关于安徽江淮汽车集团股份有限公司 X221 项目总装辅线及辅助设施答疑澄清

接招标人通知，现对本次安徽江淮汽车集团股份有限公司 X221 项目总装辅线及辅助设施（招标编号：GN2023-07-4847）招标文件作如下澄清：

8、轮胎线，招标图纸的轮胎上件点如下截图：

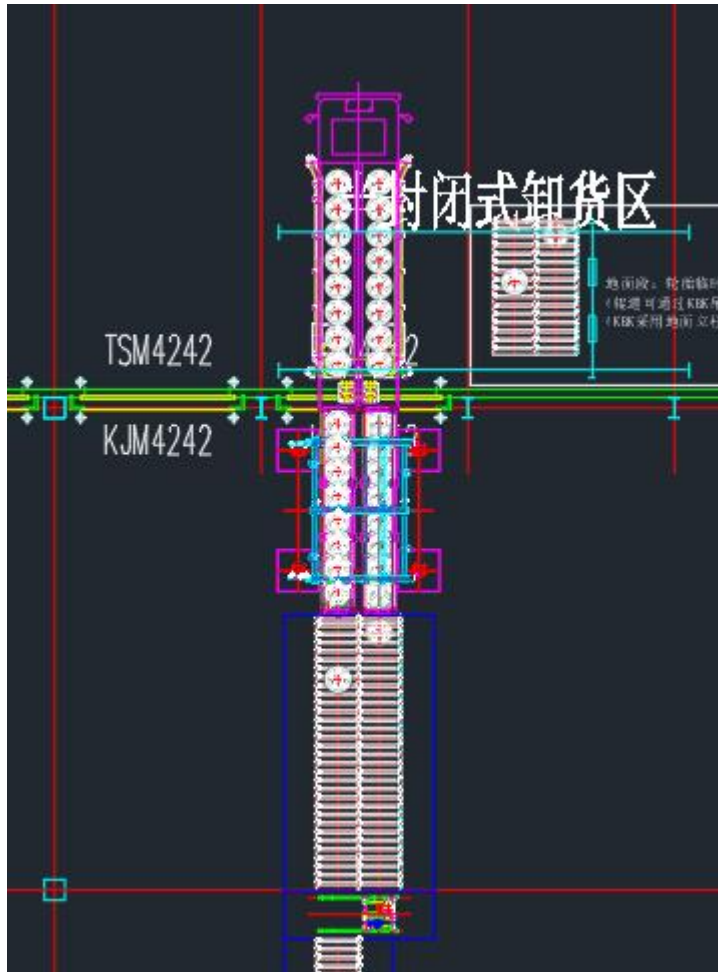
疑问：布局中显示卡车与升降机辊道直接对接，建议升降机前面设计缓存段，缓存一辆卡车的轮胎量，以免升降机故障，导致卡车无法卸货。升降机辊道建议一次升降 4 摞轮胎，完全可以满足 60JPH 节拍。

答：以详细设计为准

9、座椅线，招标图纸的座椅上件点如下截图：

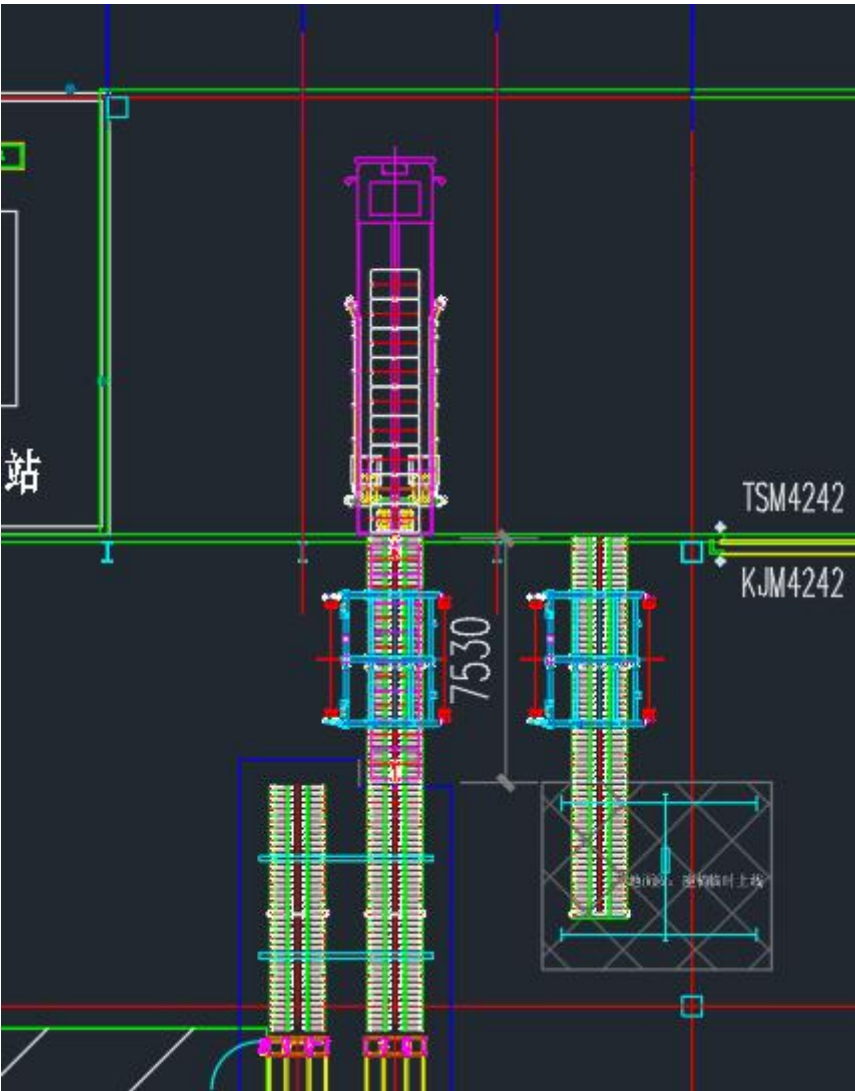
疑问：布局中显示卡车与升降机辊道直接对接，建议升降机前面设计缓存段，缓存一辆卡车的座椅托盘量，以免升降机故障，导致卡车无法卸货。升降机辊道建议一次升降4组托盘，完全可以满足60JPH节拍。

答：以详细设计为准
